**CONCEPTO TÉCNICO No. CT- 4248 de 2005**

**Revisión de Estudio Particular de Amenaza y Riesgo  
por Fenómenos de Remoción en Masa  
Artículo 112 - Decreto 469 de 2003**

<b>ENTIDAD SOLICITANTE:</b>	Dra. Brianda Réniz Caballero Curaduría Urbana No. 2
<b>LOCALIDAD:</b>	SUBA
<b>BARRIO:</b>	Niza Suba
<b>PROYECTO:</b>	<b>CERROS DE SOTILEZA</b>
<b>DIRECCIÓN:</b>	Diagonal 128 C No. 68-81
<b>UPZ:</b>	24 Niza
<b>ÁREA (Ha):</b>	2.0
<b>TIPO DE RIESGO:</b>	Remoción en masa.
<b>EJECUTOR DEL ESTUDIO:</b>	ESPINOSA Y RESTREPO Y CIA. LTDA.
<b>FECHA DE EMISIÓN:</b>	Noviembre 10 de 2005

Figura 1 Localización General del Proyecto Cerros de Sotileza

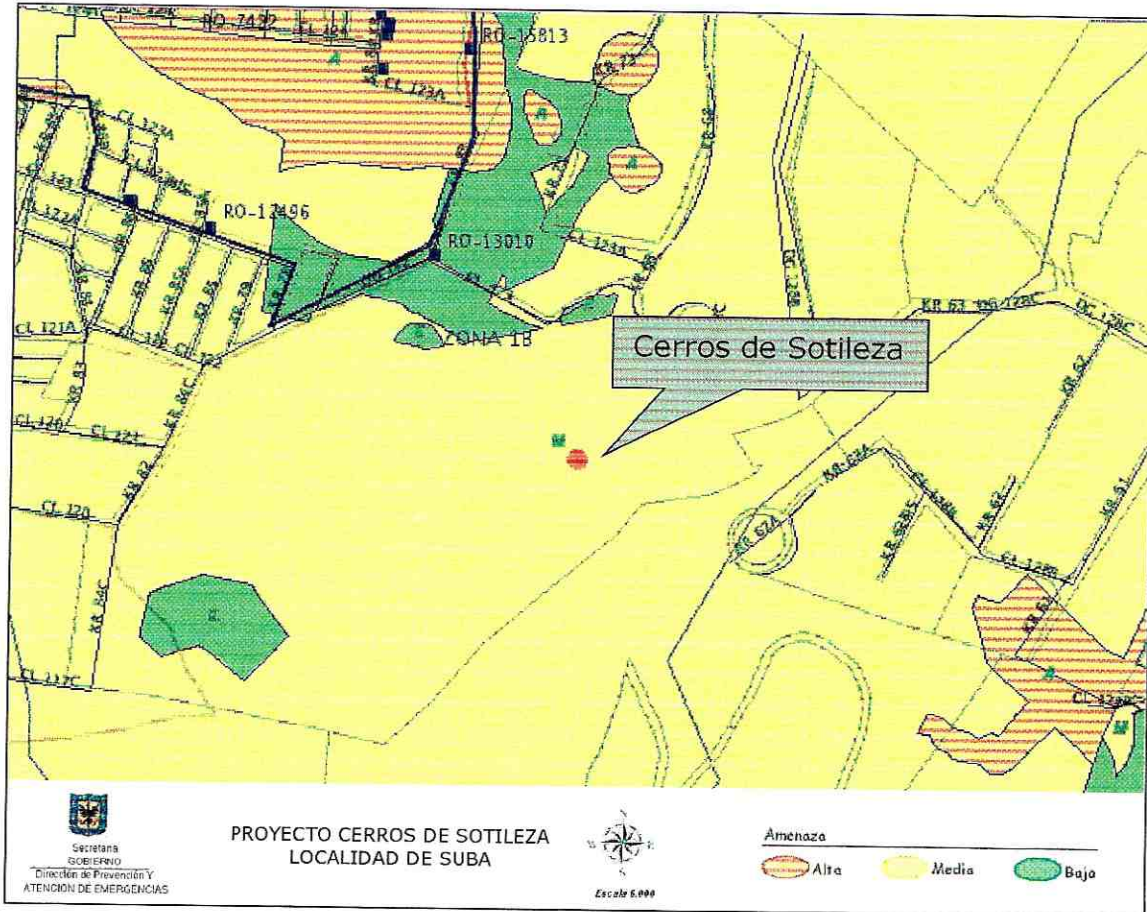
Es importante que el Consultor unifique la nomenclatura del proyecto en todo el informe y la registrada en la Curaduría.
